(仮称) 秋田県由利本荘市沖洋上風力発電事業
環境影響評価方法書

補足説明資料

秋田由利本荘洋上風力合同会社

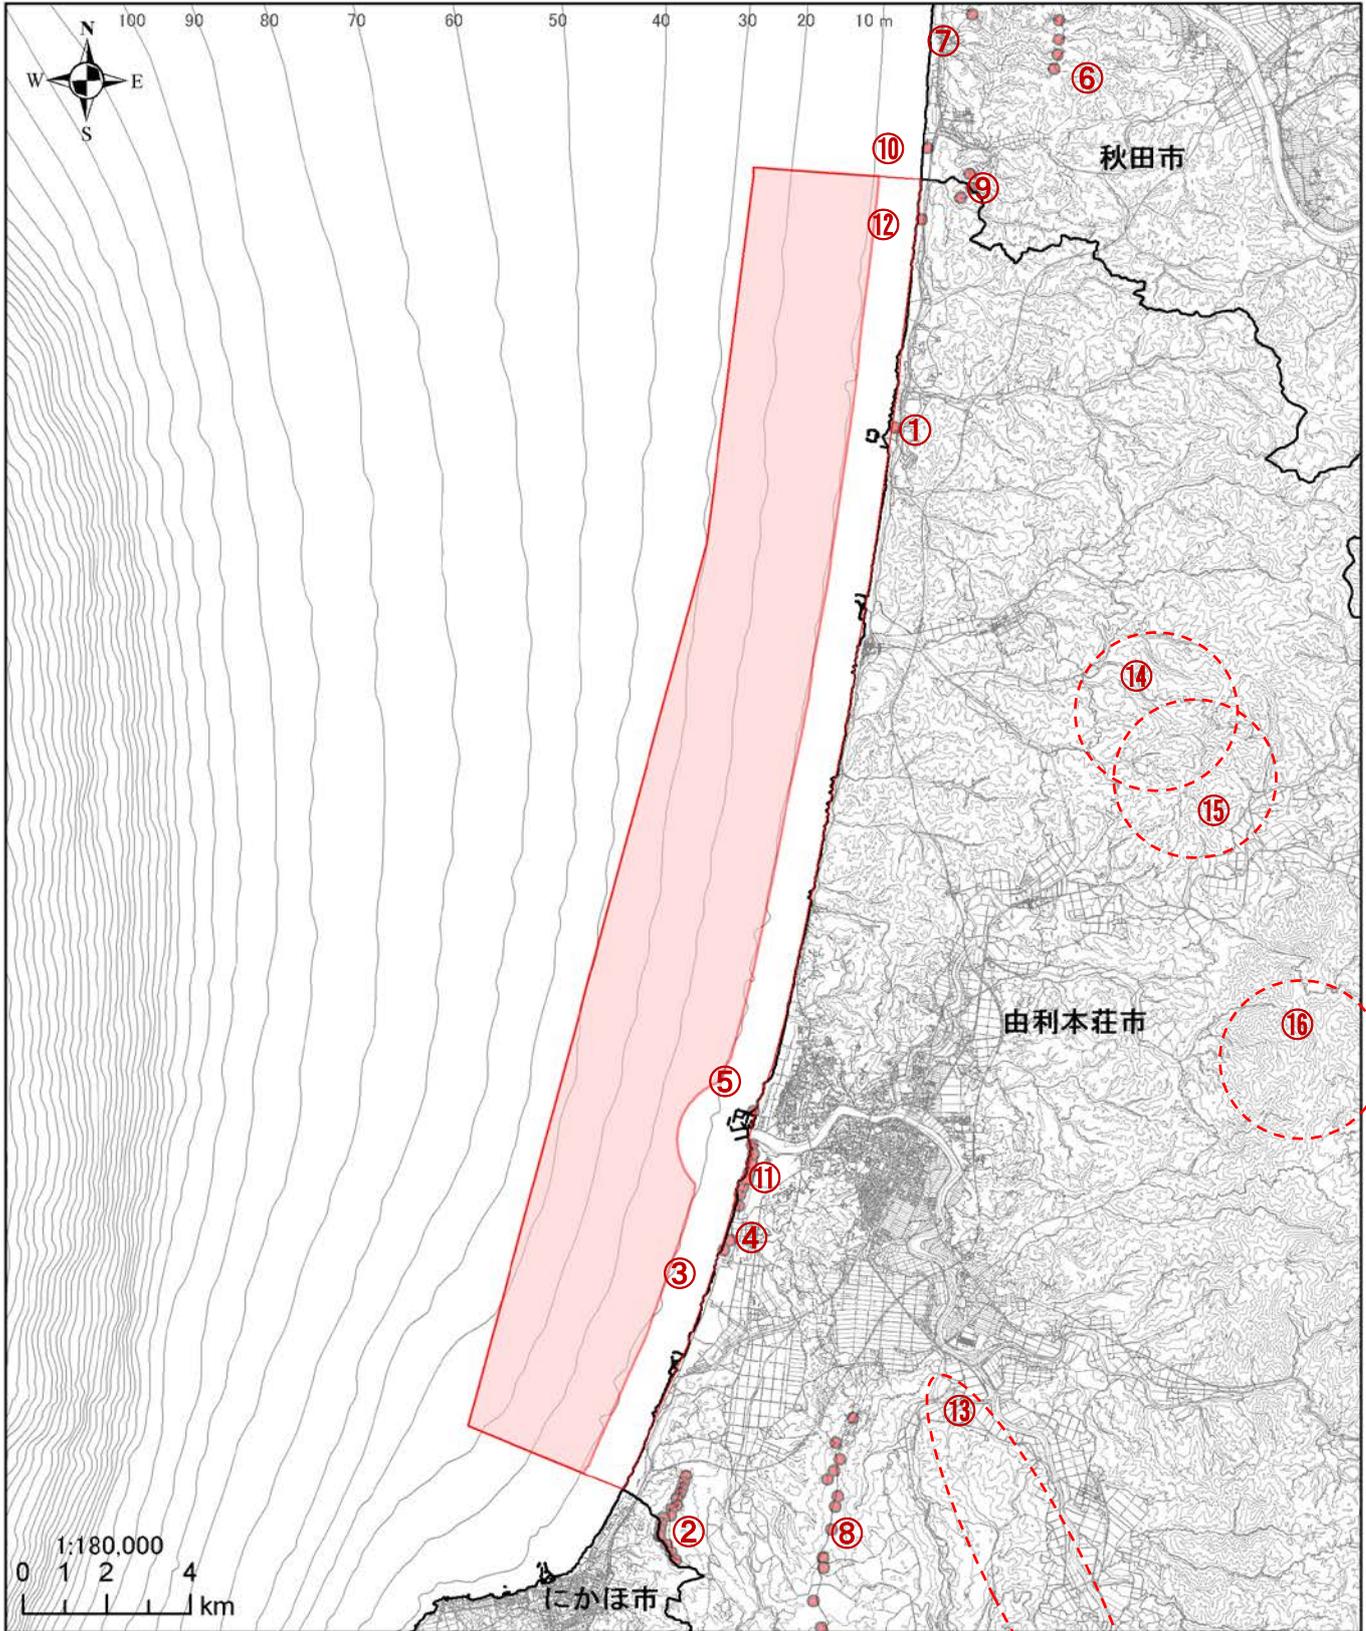
- ① p.8の事業計画では配慮書段階の8MWから9.5MW級を想定しています。一方、140基で1GWを想定していると記載されていることによれば単機出力は7.1MWとなります。しかし、工事に関する事項では4MW級を140基と記載されています。9.5MWであれば約105基、最終的な数値はいずれの数値になるのか不明な計画です。
- ② 工事に関する事項 (p.10) の3方式についての記載内容は、陸上での工事分であるのか海上工事分であるのか判然としません。また、この工事はどこで実施するのかについても確定していません。工事が陸上で実施されるのであれば事業対象区域の設定が必要であると考えます。また、これに伴って、工事に係る調査点の見直しも必要になると考えます。
- ③ 工事用車両の通行ルートについても全く記載がありません。
- ④ 送電線の陸揚予定地点・連系予定地点も記載もなく不明です。
- ⑤ 風車の基礎のモデル図は示されているが、具体的な工事の内容、工事範囲等の説明が全くなく、全般的に極めて熟度の低い方法書と判断されます。この段階で方法書の審査を実施することの妥当性は極めて低いと考えますので、計画が具体的に煮詰まるまで方法書を取り下げるべきではないかと考えます。
- ⑥ 計画地周辺の既設および計画中の案件についてp.12に示されていますが、手続き中の4件については概略の位置を追記した図面を用意いたします。
- ⑦ 基礎部方式の配分を考慮した風車の配置案は提示できないのでしょうか？

⑥ 手続き中の 4 件（⑬、⑭、⑮、⑯）については縦覧が終了しており、県および環境省の HP にもまだ位置情報が掲載されていないため、現段階で分かる範囲でおおよその位置を次頁に示します。概略の離隔から、複合影響はほとんどないものと考えております。

8. 自動車排出ガス測定局について（方法書 p.17、 ）

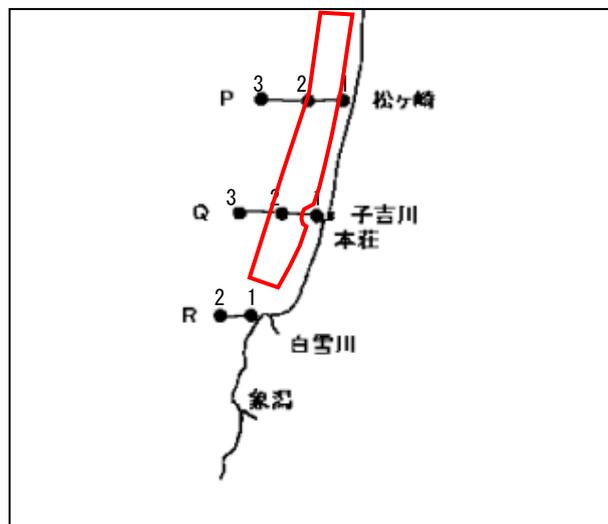
17ページに「なお、対象事業実施区域周辺には自動車排出ガス測定局はない。」とありますが、茨島自排局のデータも参照されているので、そのことについても触れておいたほうがよいと思います。

準備書以降、以下のように記載いたします。

「なお、対象事業実施区域周辺には自動車排出ガス測定局はない（対象事業実施区域から最も近い自動車排出ガス測定局は、北側約 13km 離れた茨島局である）。」

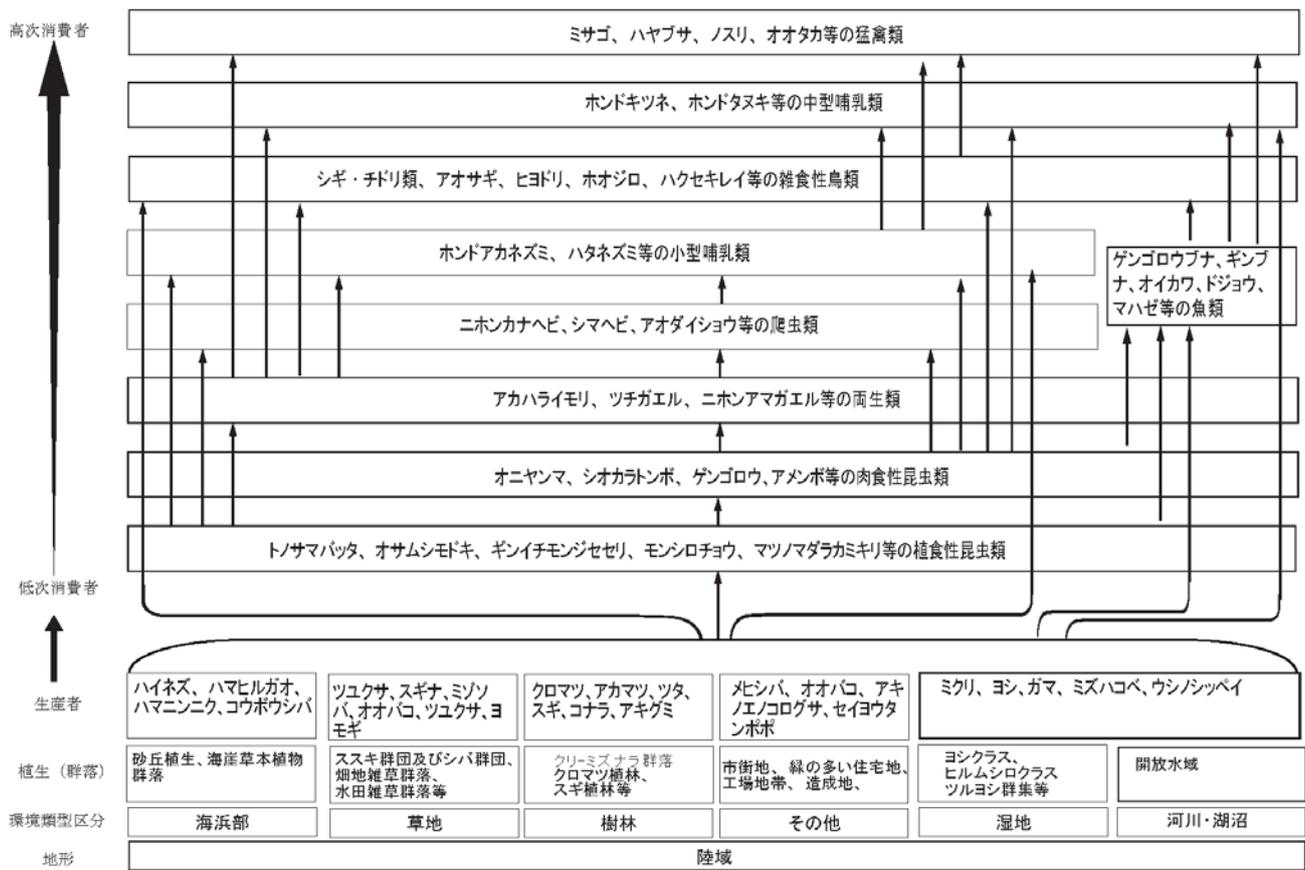
陸域の生態系については自然環境のままとりの場で整理しているが、陸上沿岸部の生態系の特徴について概略を記載するとともに、想定される食物連鎖図を作成・提示を願います。

方法書段階での対象事業実施区域周辺における陸上沿岸部の生態系の概略および想定される食物連鎖図を以下に掲載いたしました。

これら陸上沿岸部を含む対象事業実施区域周辺に生育、生息する動植物の食物連鎖図を次図に示す。

(2) 水質

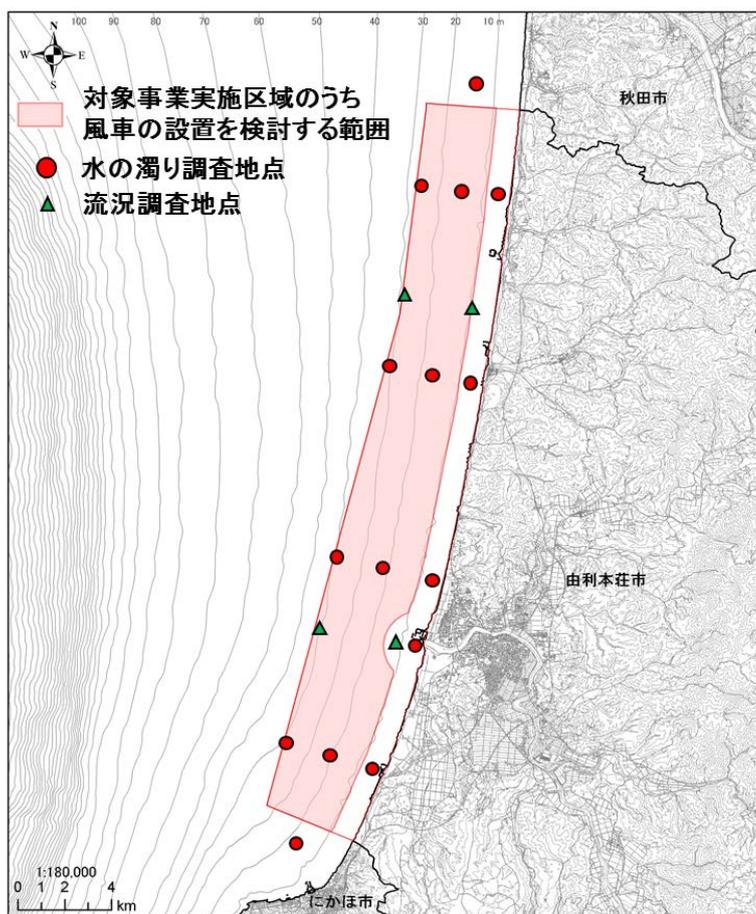
各項目の各調査地点について、設定した根拠を記載してください。

(その際、例えば土壌図や表層地質図、植生図等に調査点や風車設置位置を記載するようにしてください。)

対象事業実施区域を地域特性に基づき分割し(底質が砂の海域(北側半分)、海底面の概略調査の結果一部岩が露岩している可能性がある海域(南側1/4)、子吉川からの影響が想定される海域(残り1/4))、各海域の代表として、陸側・中央・沖側に測点を配置しました。また、特異な環境である子吉川河口域、及び対照点として同様な水深の北側・南側にも測点を設定しました。

図 既設風車及び計画中風車位置図

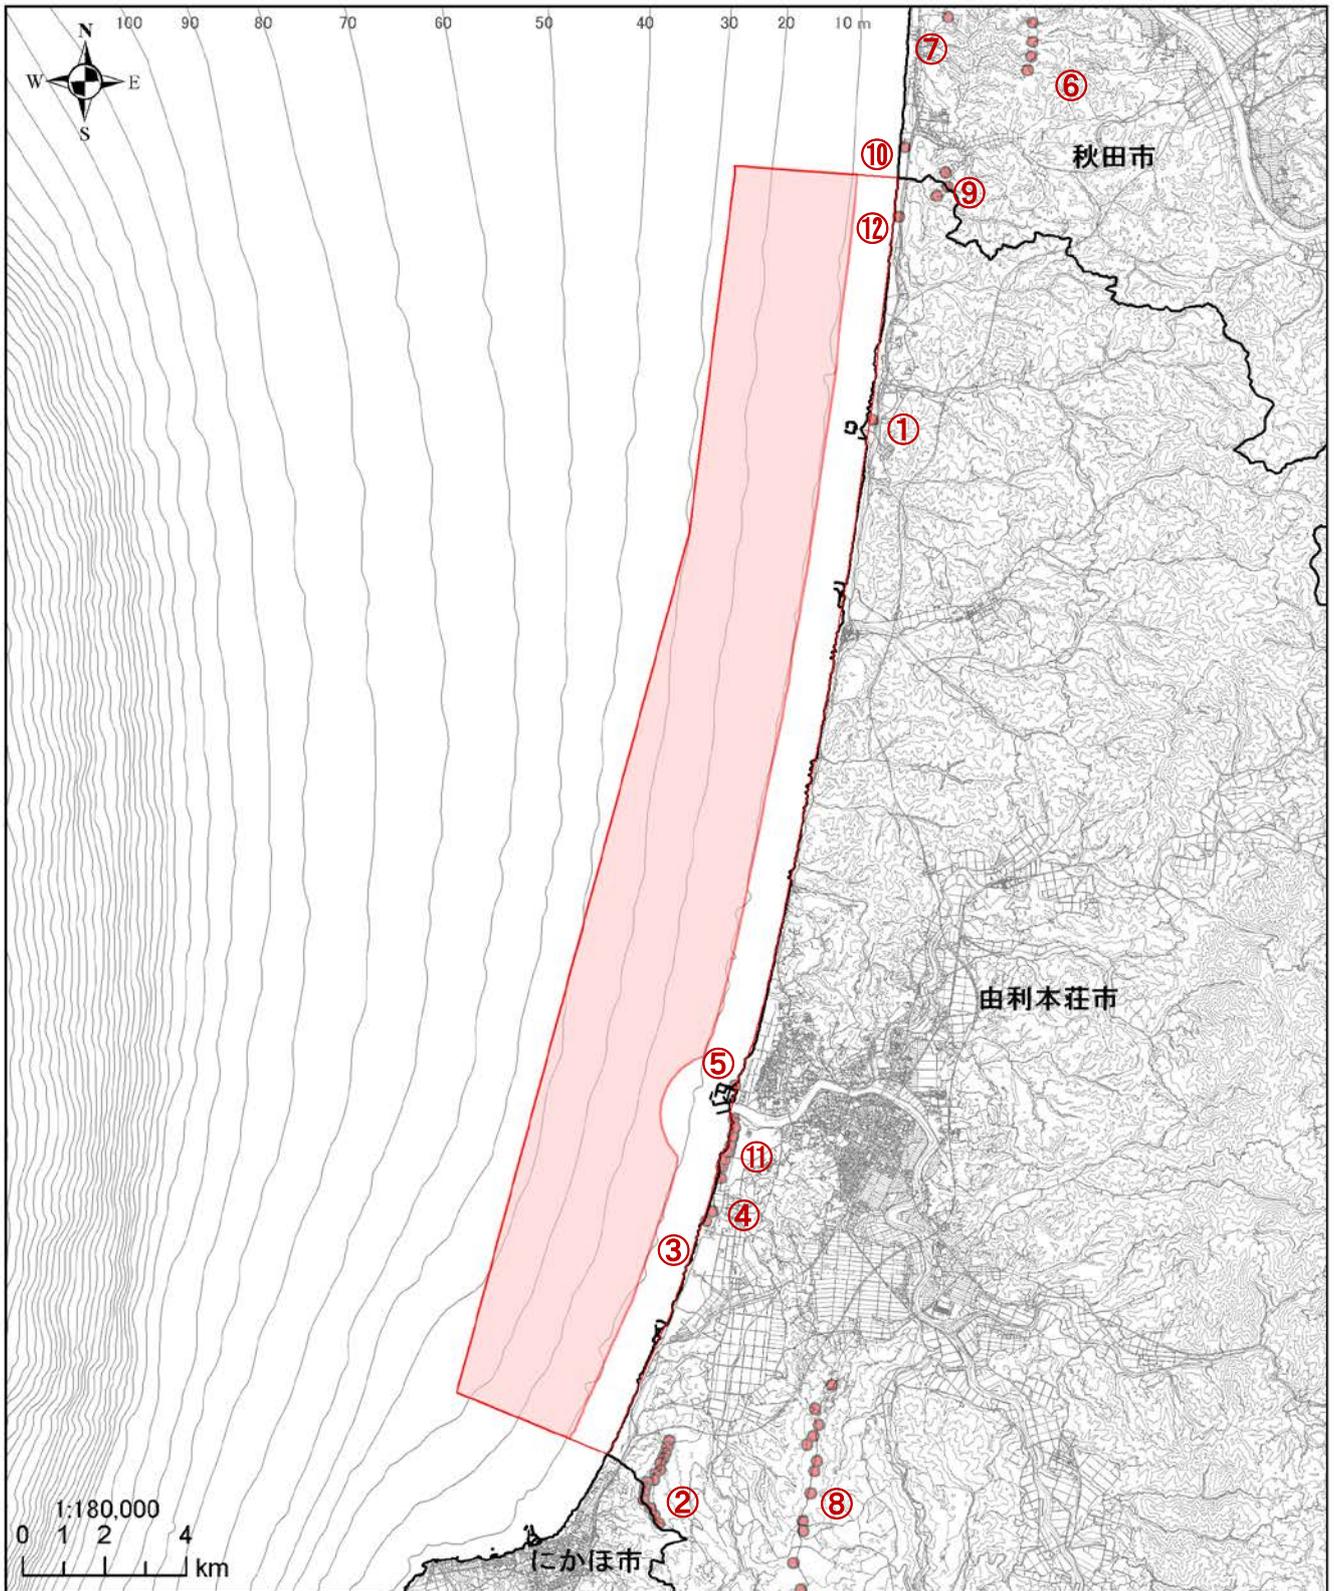
- ① 対象事業実施区域の周囲等に既設及び計画中の風力発電事業があれば、事業の概要（事業の名称、出力、風力発電機の基数、運転開始年月等）、事業区域、風力発電機の位置について、情報が得られる範囲で記載してください。
- ② 選定した環境影響評価の項目について、これらの事業との累積的な影響の検討を行うか、その項目も含めて記載してください。

対象事業実施区域周辺の既設および計画中の風力発電所の事業概要を表に示します。

また、既設および計画風車の位置を図に示します。

風力発電所同士の累積的な影響としては、一般的に騒音及び超低周波音、風車の影、動物（鳥類）ならびに景観が予想されます。これらについては本環境影響評価項目として選定することになっており、累積的な影響について検討を行うものとします。

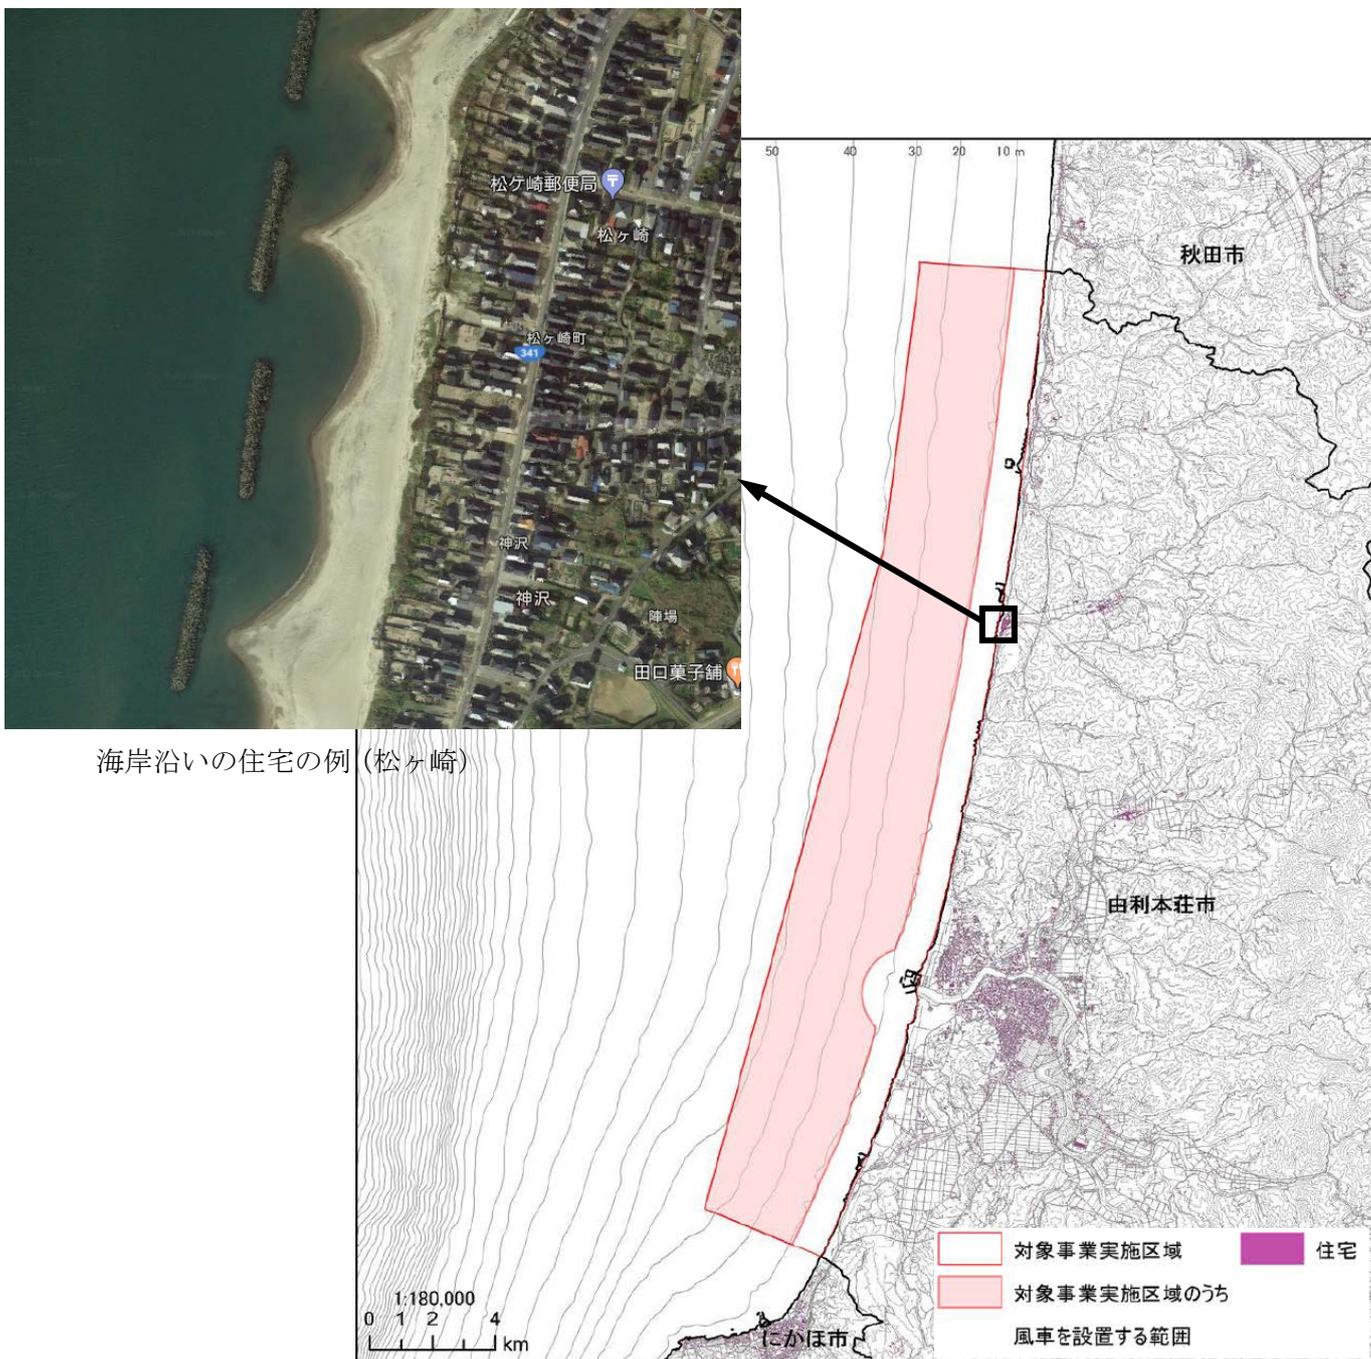
大気環境（大気質、騒音及び超低周波音、振動）の調査位置について、民家・道路・測定場所の関係がわかる大縮尺の図（500分の1～2500分の1程度）を記載していただきたい。

騒音及び超低周波音の調査位置を図に示します。
